庄戸地区話し合い資料

～ 第8回話し合い ～

2013年10月10日

説明内容

数値解析結果 (ケーススタディ)

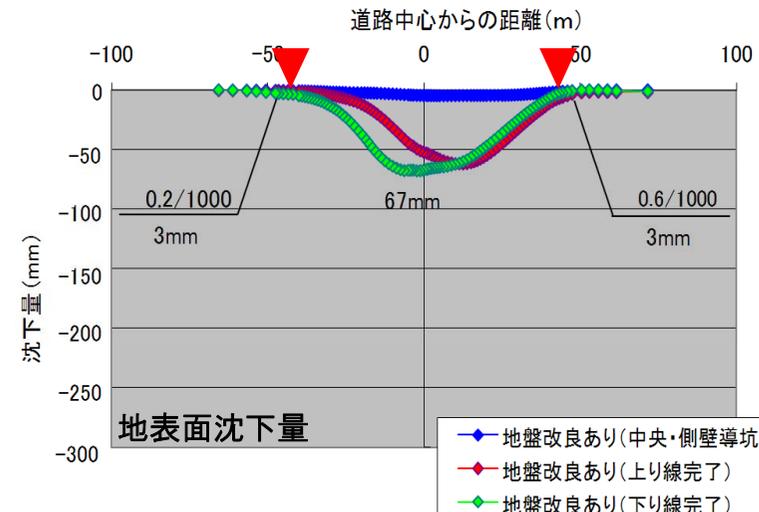
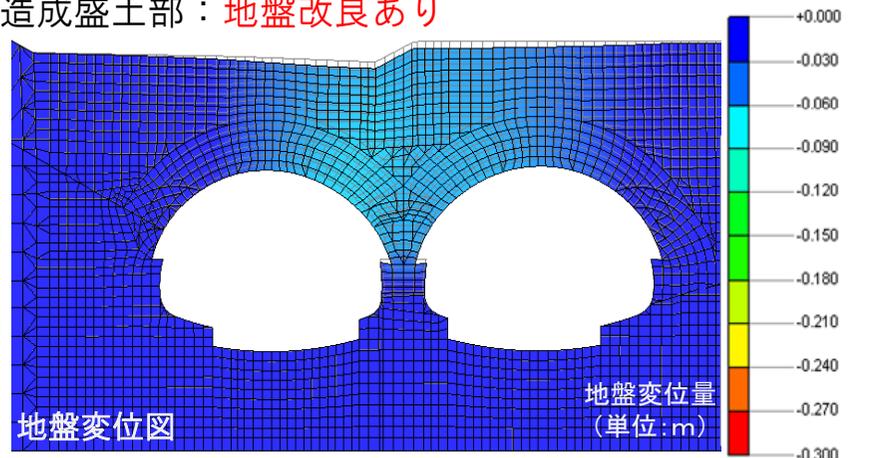
◆合同委員会の意見	◆左記意見に対する事業者の意見
<p>①庄戸トンネルの解析結果において、地盤改良の実施を前提として解析しているが、そもそも地下水流動のある地盤では、改良材が流れてしまい改良後の地盤に強度のムラができることから、解析どおりの値とならないはずである。</p>	<p>①地盤改良の多くは地下水のある地盤で行われており、埋立地等の改良も行われている。当地区の造成盛土部における土質調査では、透水係数が$10^{-5} \sim 10^{-7}$のオーダーであり、改良材が流出するような地盤でないことを確認している。なお、旧谷部が水みちとなっている可能性があることから、それを確認する調査を行い、必要に応じて部分的な対策を講じる。</p>
<p>②事業者は、「具体的な数値計算は困難」「解析は一般的な事例に基づく解析値である」と認めており、大規模な地盤沈下や地盤の崩落も否定できない。</p>	<p>②庄戸トンネル検討会の第3回検討会(H21.5)において、委員より「解析値はひとつの目安と捉えるべき」「解析値は慎重に扱う必要がある」「物性値に幅を持たせて補助工法等の検討を行うべき」との意見あり。同検討会における数値解析では物性値に幅を持たせたケースで検討している。</p>
<p>③事例に挙げている小路トンネルでは、解析値と計測値(実測値)に大きな隔たりがあることから、例えば計測値が解析値の範囲内であったとしても、「解析手法として妥当」とする事業者説明は納得できない。</p>	<p>③実施工に用いる改良土や材料の強度等は、数値解析に用いる強度等に比べ、安全性を考慮して高く設定。結果的に計測値と解析値に隔たりは生じるが、安全性を確認できる。</p>

◆地下水関連調査計画案(4丁目・5丁目)

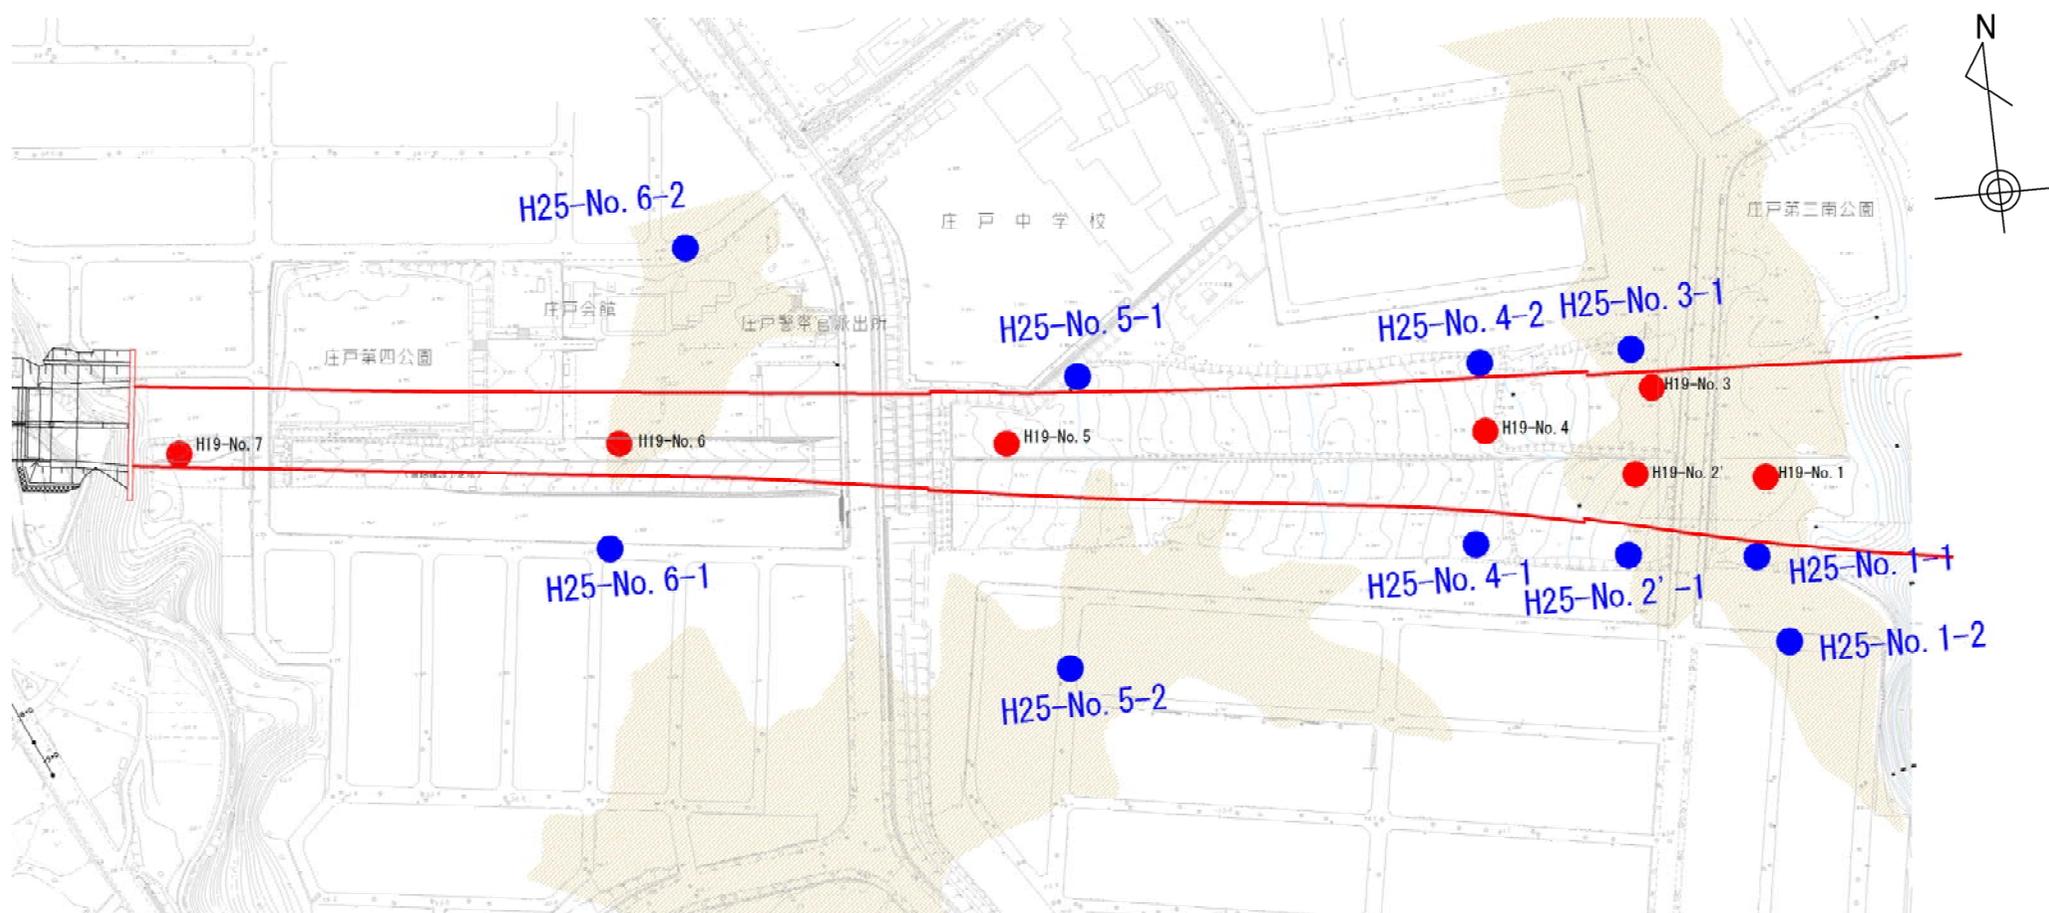
◆合同委員会の意見	◆左記意見に対する事業者の意見
<p>①今回提示の調査計画の目的について、地盤地下と大規模盛土造成地活動崩落対策との関係を含め説明せよ。 また、調査深度は「下越えトンネル化」のための調査とすべき。</p>	<p>①今回調査は、地下水位把握と造成盛土厚さ把握が目的であり、併せて工事中・工事完成後の地下水位観測孔として利用。 造成盛土部及びその周辺の地下水位分布を確認。特に3～5丁目の盛土部ではトンネル施工に伴う地下水位変動を検討するため旧沢底の水みちや透水性を調査。 計画立案にあたっては「事業用地だけでなく住宅地内での調査も必要」との意見を踏まえ住宅地内を含めて幅広に設定。 なお、今回調査は大規模盛土造成地の変動予測を目的としていない。 調査深度については③-2を参照。</p>
<p>②地下水流動を把握しないまま、「現計画良し」と判断した根拠を説明せよ。</p>	<p>②過年度に行った土質調査結果を基に検討を行い地盤改良を行うことにより地盤沈下に対する目安値を満足する事を確認。 地下水変動については今回調査を行い、必要に応じて対策を講じる。</p>
<p>③調査計画の具体を示せ。 -1.調査箇所(10箇所)の選定理由 -2.ボーリング調査深度 -3.調査項目・調査期間</p>	<p>③調査計画の具体は以下のとおり。 -1.本線横断方向に調査箇所を配置。既存調査箇所における観測水位との相関がとれる箇所及び造成盛土部の深さ・地下水位観測を念頭においた箇所を選定。 -2.旧地形図から読み取った盛土深さ及び過年度の地下水位観測値を勘案し調査深度を設定。 -3.今後詳細に検討し説明予定。</p>

- ◆下越え住民修正案
【不足する加減速車線長を狩場側に延伸し確保】

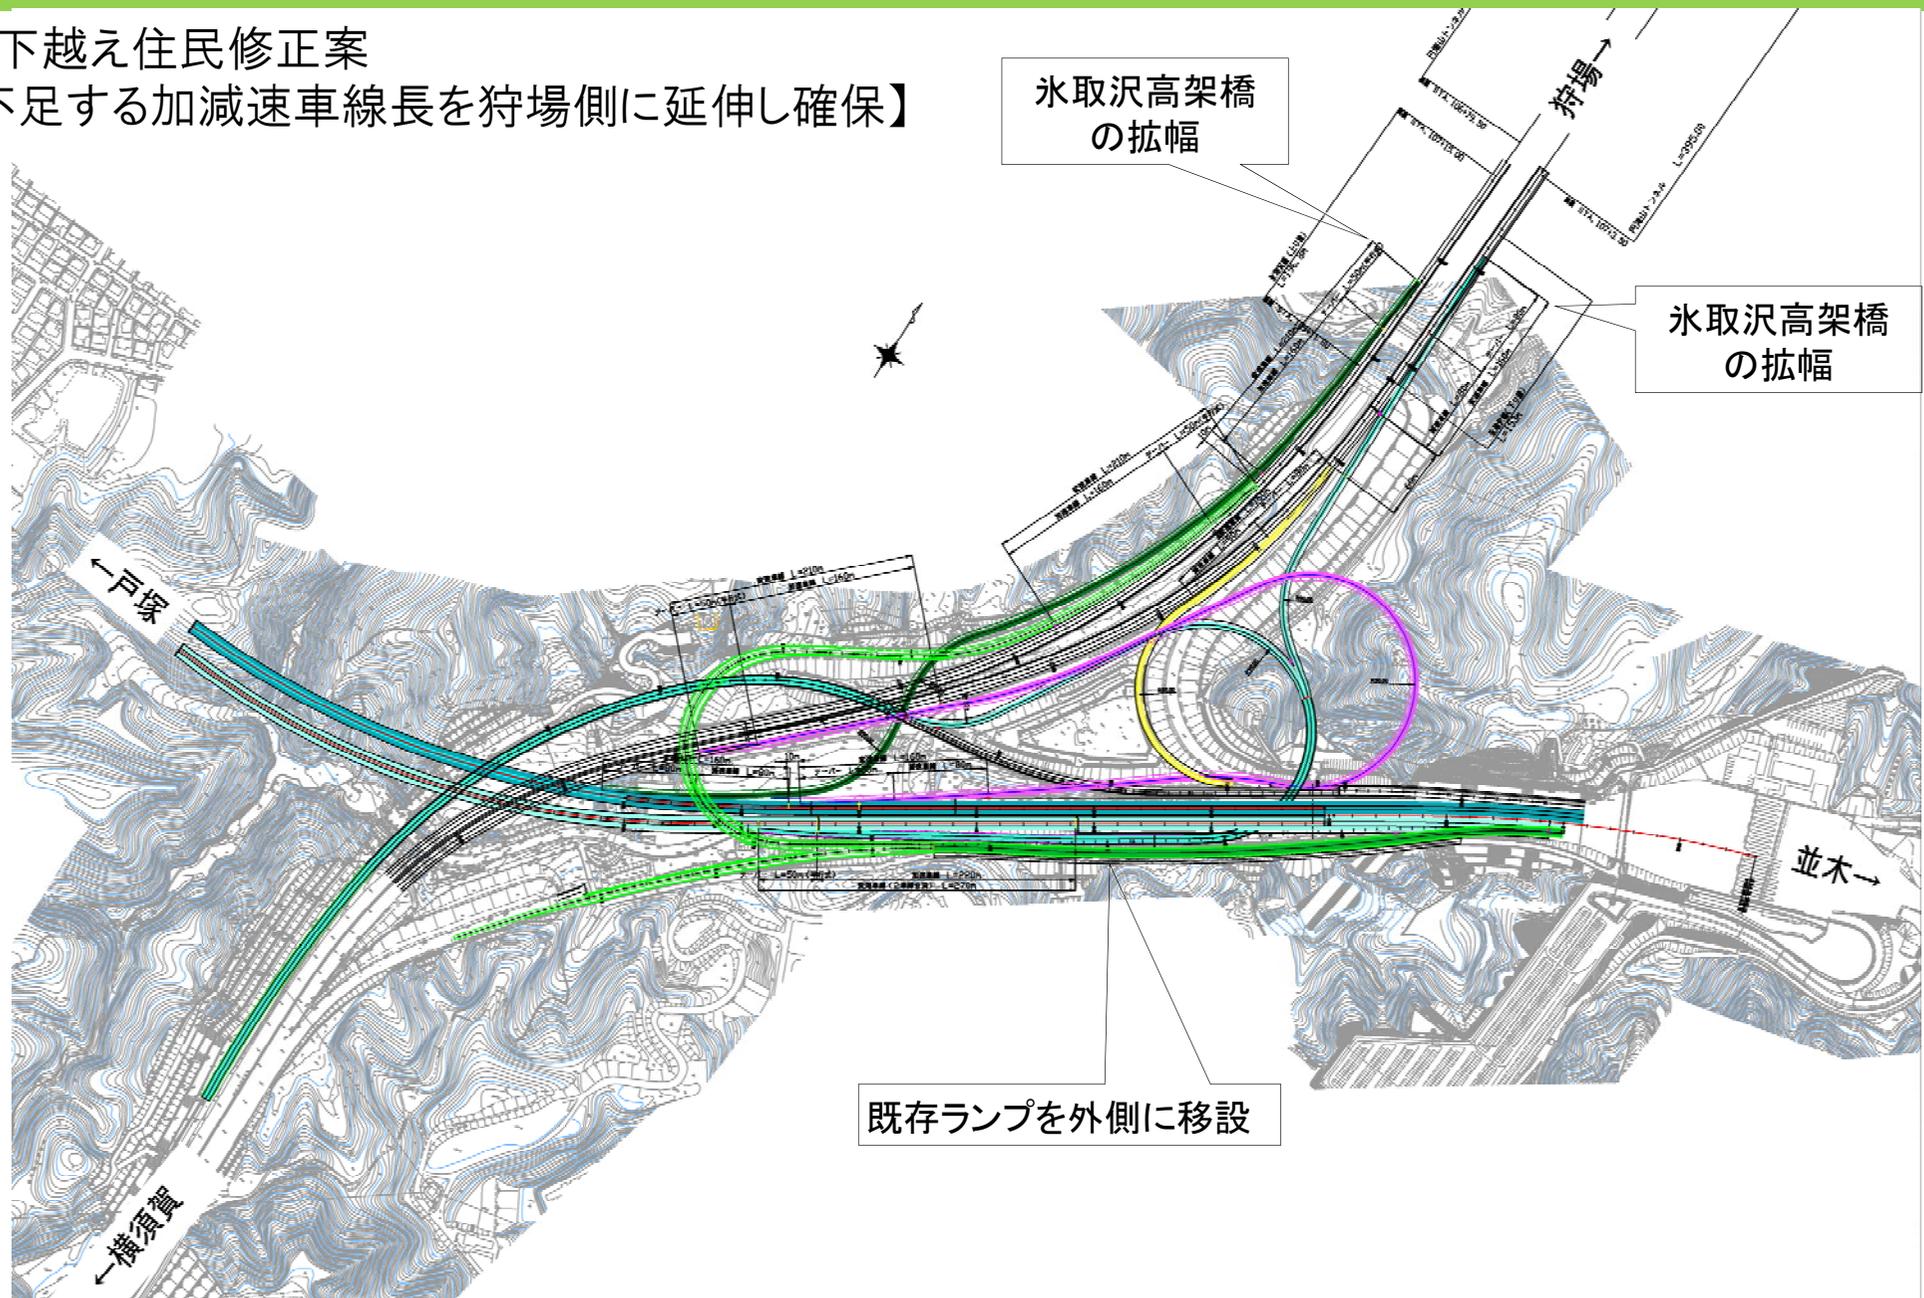
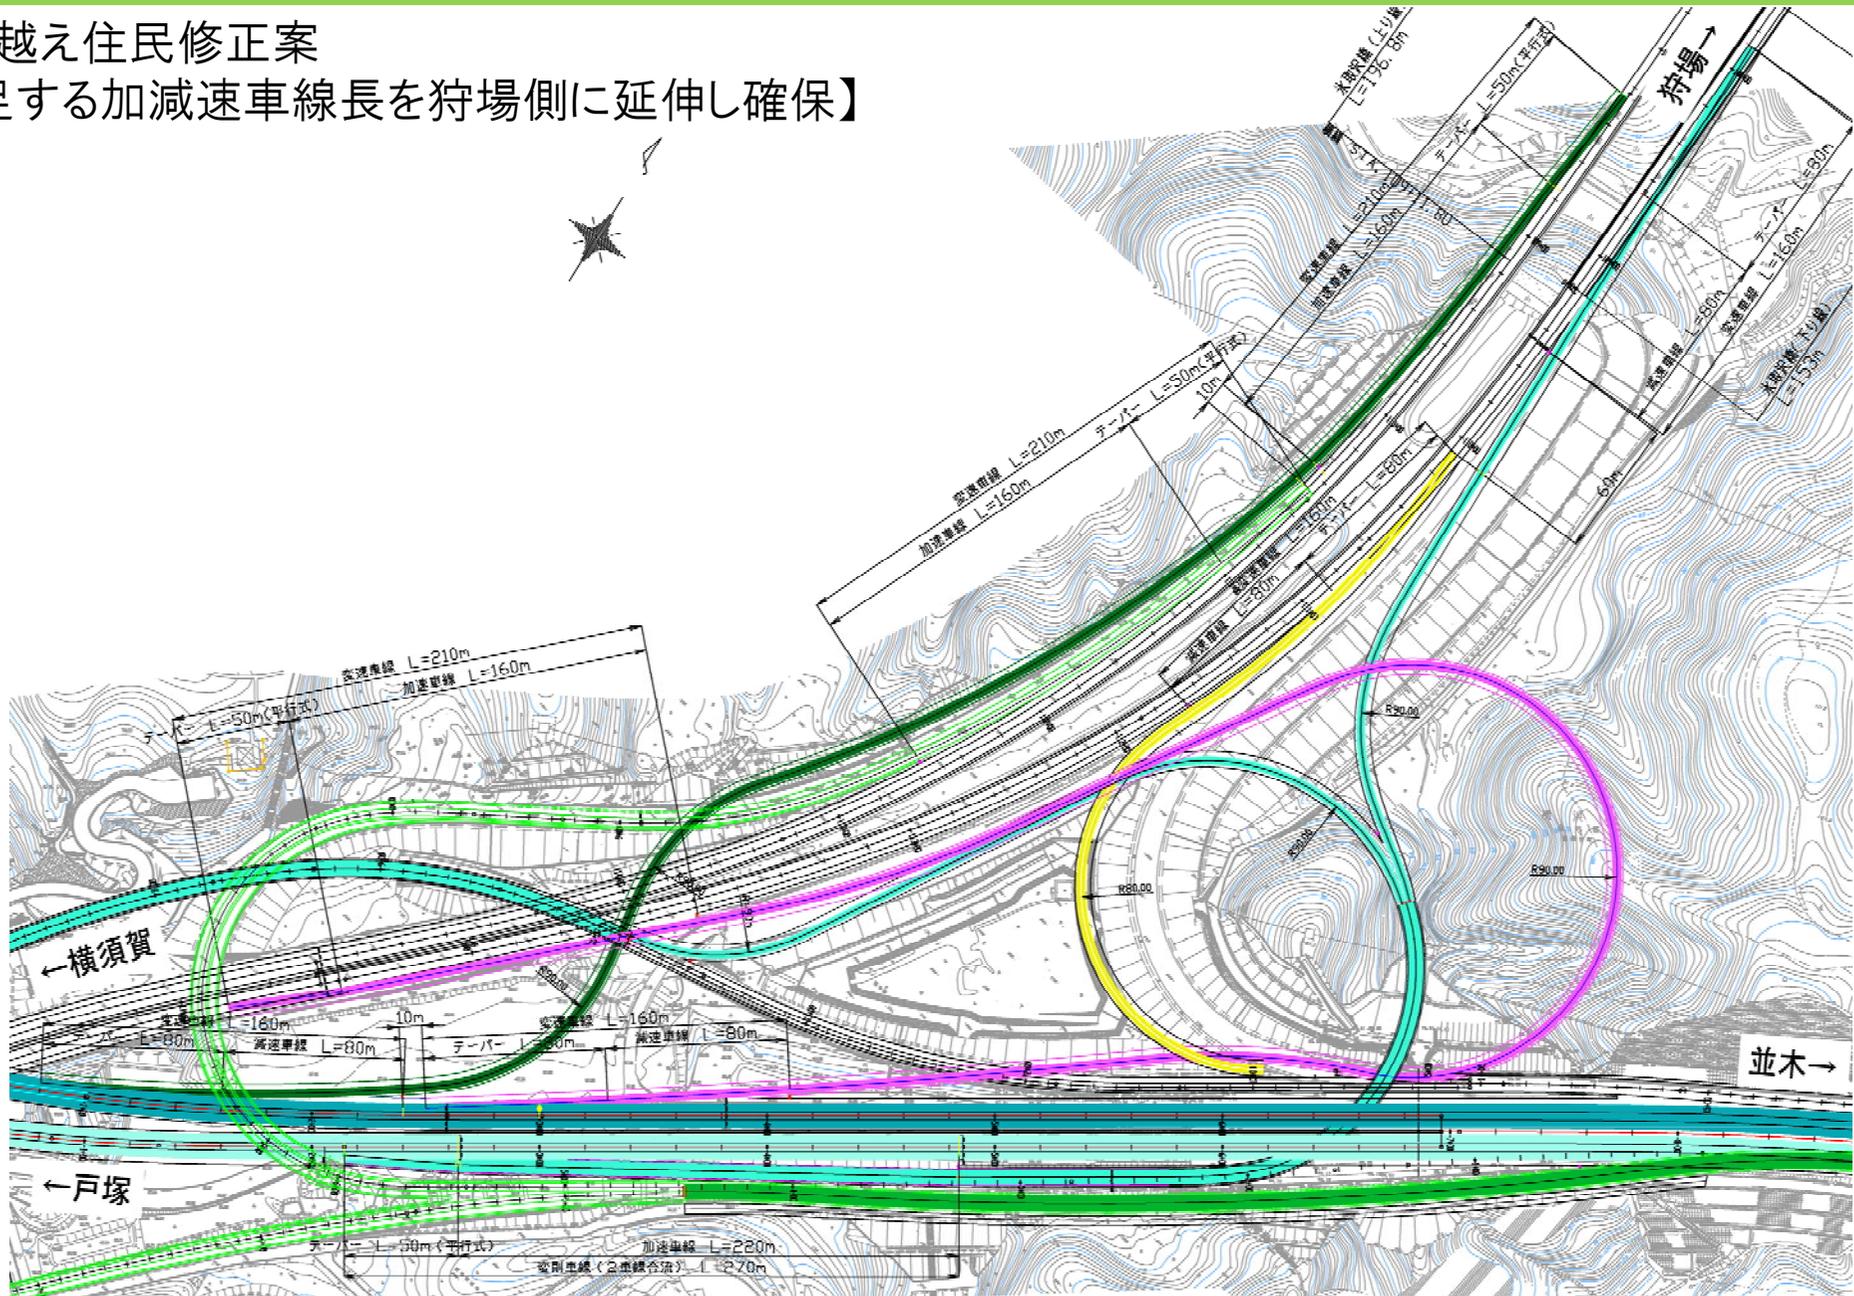
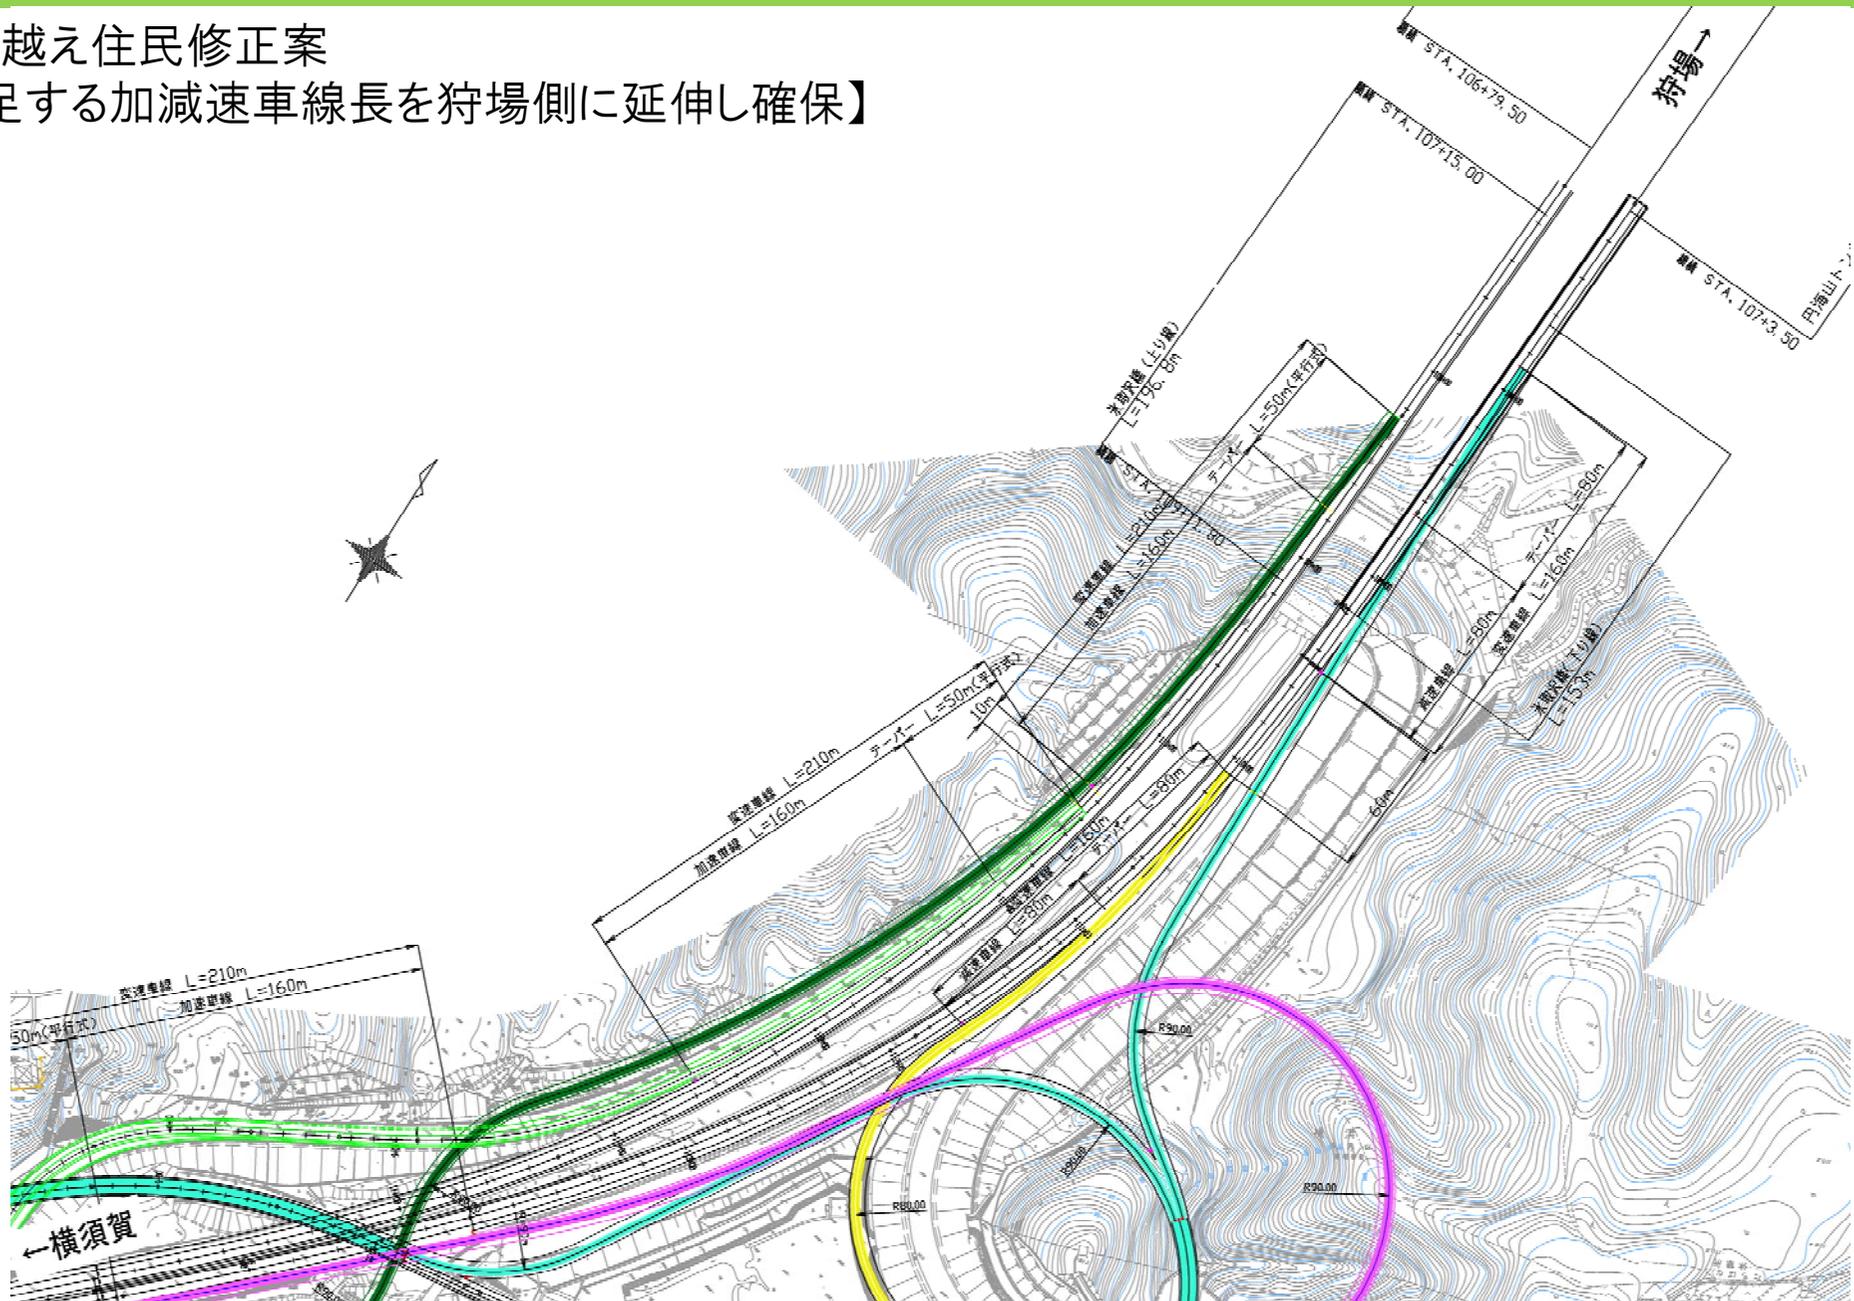
- ・地下水変動が大きく数値解析は不可能。
- ・地下水関連調査が不十分。同調査にあたっては下越え前提でお願いしたい。
- ・修正案で不足する加減速車線長は狩場方向に延伸し氷取沢高架橋を拡幅すれば良い。
